OBERGESCHOSS

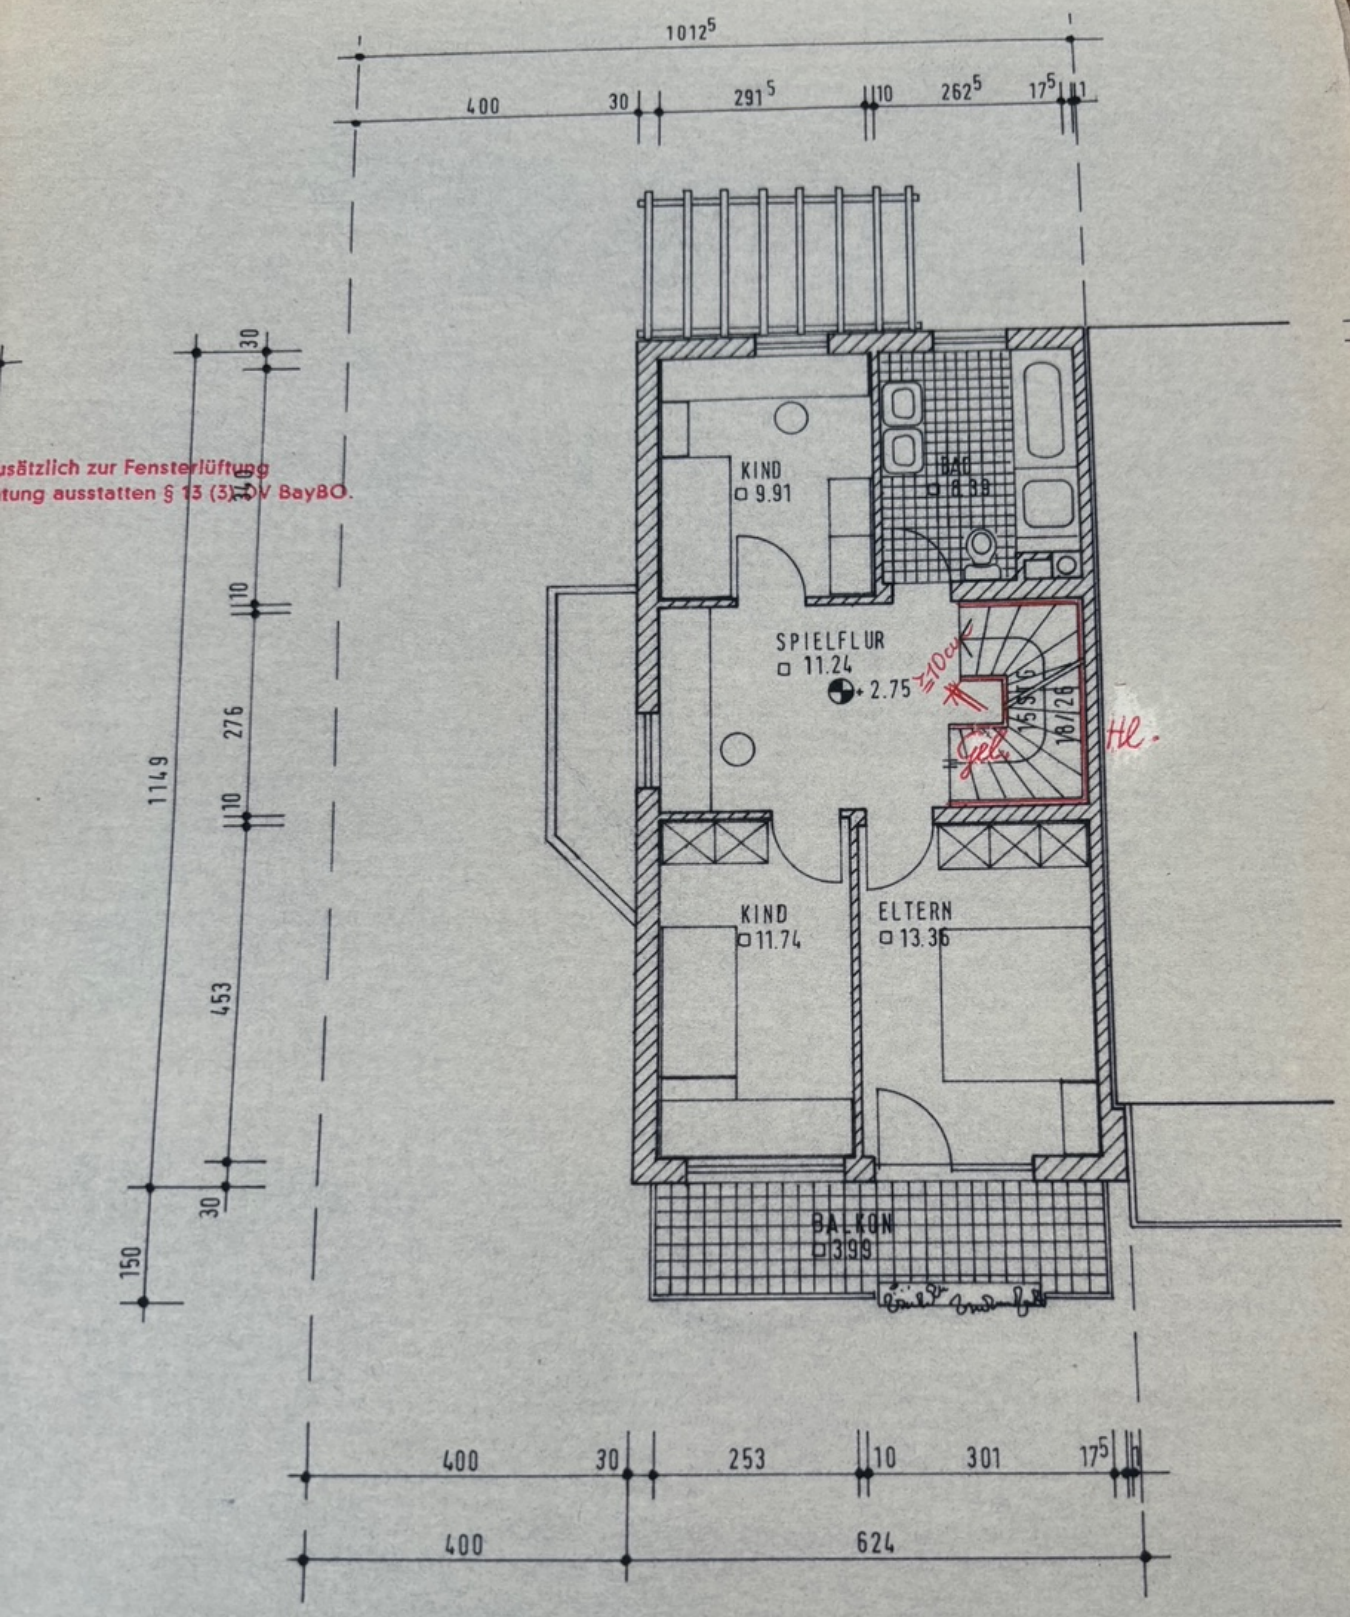
zusätzlich zur Fensterlüftung
tung ausstatten § 13 (3) DV BayBO.
